**CONSORZIO DI BONIFICA DELLA  
BARAGGIA BIELLESE E VERCELLESE**

**RIFACIMENTO INVASO SUL TORRENTE SESSERA IN SOSTITUZIONE  
DELL'ESISTENTE PER IL SUPERAMENTO DELLE CRISI  
IDRICHE RICORRENTI, IL MIGLIORAMENTO DELL'EFFICIENZA IDRICA  
DEGLI INVASI ESISTENTI SUI TORRENTI RAVASANELLA ED OSTOLA,  
LA VALORIZZAZIONE AMBIENTALE DEL COMPRESORIO**

**INTEGRAZIONI VIA**

FASCICOLO F 19  
QUALITÀ DELLE ACQUE  
E AMBIENTE IDRICO

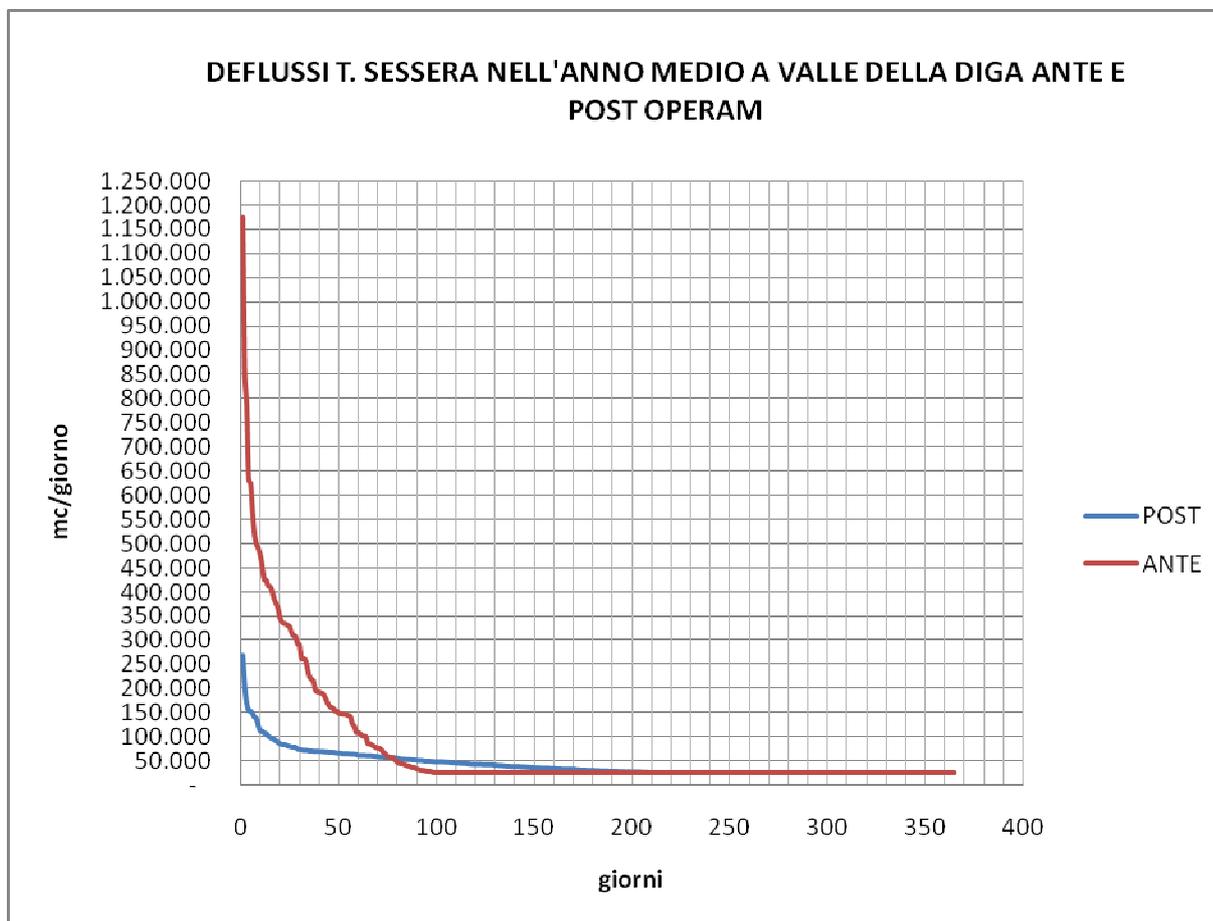
*Con riferimento a quei periodi dell'anno in cui si riscontra una diminuzione della portata del Torrente Sessera:*

- a. effettuare una valutazione previsionale degli effetti che la suddetta riduzione della portata, con conseguente riduzione della capacità di diluizione, potrà avere sugli obiettivi di qualità del corso idrico anche in considerazione degli scarichi di acque reflue presenti nel tratto in esame che dovranno essere identificati e caratterizzati;*
- b. approfondire, in termini qualitativi, la stima degli effetti che la sottrazione di una parte delle risorse idriche del Torrente Sessera, di buona/ottima qualità, possono avere sugli usi del Torrente Sessera e sul Fiume Sesia.*

Esaminando a tal fine la curva di durata dei rilasci in alveo nell'anno medio in corrispondenza della sezione di sbarramento, sotto riportata, si riscontra che:

- 1) in ogni giorno dell'anno il rilascio a valle della diga sarà superiore o al più uguale al 20% dell'afflusso;
- 2) per i 289 giorni all'anno caratterizzati da deflusso inferiore o uguale a 686 l/s la situazione post operam restituisce a valle una portata uguale (151 giorni) pari a 312 l/s o maggiore (138 giorni) compresa tra 312 l/s e 686 l/s rispetto alla situazione ante operam.
- 3) la portata rilasciata in alveo, rispetto alla situazione attuale, è peggiorativa delle condizioni di deflusso per soli 76 giorni all'anno, giorni in cui la portata risulta comunque superiore a 686 l/s;

Appare evidente l'attenzione progettuale ad incidere positivamente sulle condizioni dei deflussi minimi avendo ridotto, nella situazione post operam, il periodo assoggettato al solo rilascio del DMV da 201 giorni/anno a 151 giorni/anno.
